AKCINĖ BENDROVĖ „VIA LIETUVA“

DĖL PIRKIMO DOKUMENTŲ PAAIŠKINIMO Nr. 6

Akcinė bendrovė „Via Lietuva“ gavo tiekėjų klausimus dėl tarptautinio atviro konkurso būdu vykdomo viešojo pirkimo „**Rajoninio kelio Nr. 2505 Liepalingis – Kapčiamiestis – Kauknoris ruožo nuo 18,1 iki 28,1 km paprastojo remonto darbai**“ ir teikia atsakymus į juos.

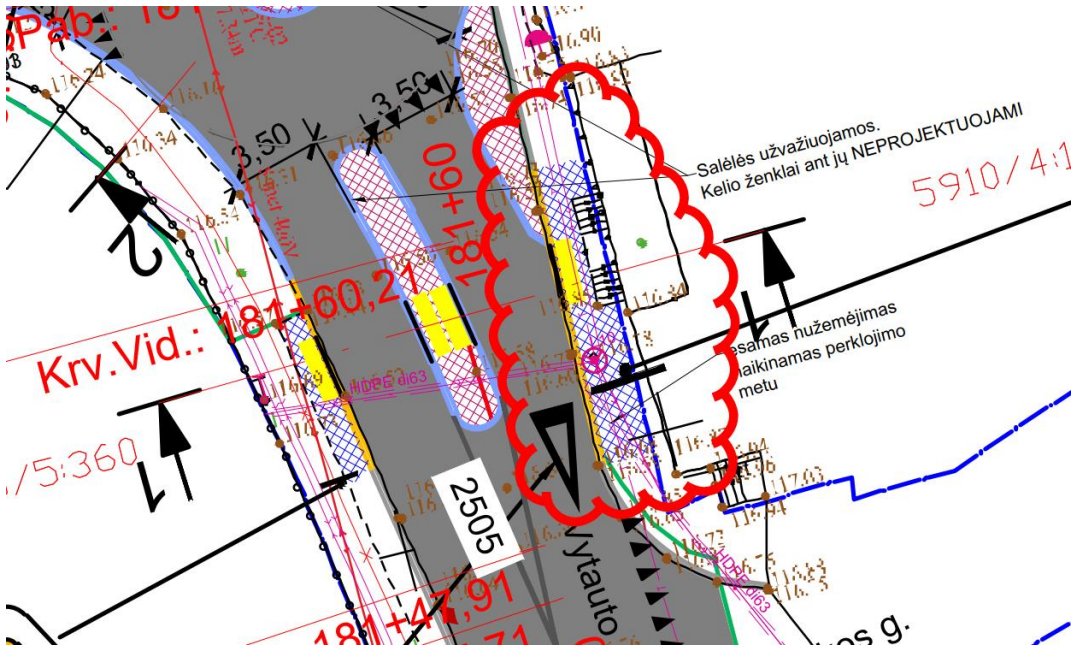
8 klausimas. Susisieikimo dalies, xls formos, žiniaraščio 10.3 pozicija "Taktilinių paviršių įrengimas h =0,08". Tačiau projekte nurodytos dvi atskiros pozicijos kuriose storai nurodyti 8 ir 10 cm. Noriu atkreipti dėmesį, kad 10 cm storio taktiliniai paviršiai nėra gaminami. Todėl prašau ištaisyti į 8 cm storio (abi pozicijas projekte).

Atsakymas. Paaiškiname, kad turi būti įrengiamos tik 8 cm storio betoninės trinkelės su taktiliniu paviršiumi. Patiksliname DKŽ_S eilučių Nr. 10.2, 10.4 ir 10.5 kiekius ir įterpiame naują eilutę Nr. 10.7 „Betono pagrindo sluoksnio įrengimas; h-0,20 m“ (žr. pridedamą dokumentą 11 priedas_SDKŽ atsakymai Nr.6.xlsx, DKŽ_S eilutes Nr. 10.2, 10.4, 10.5 ir 10.7).
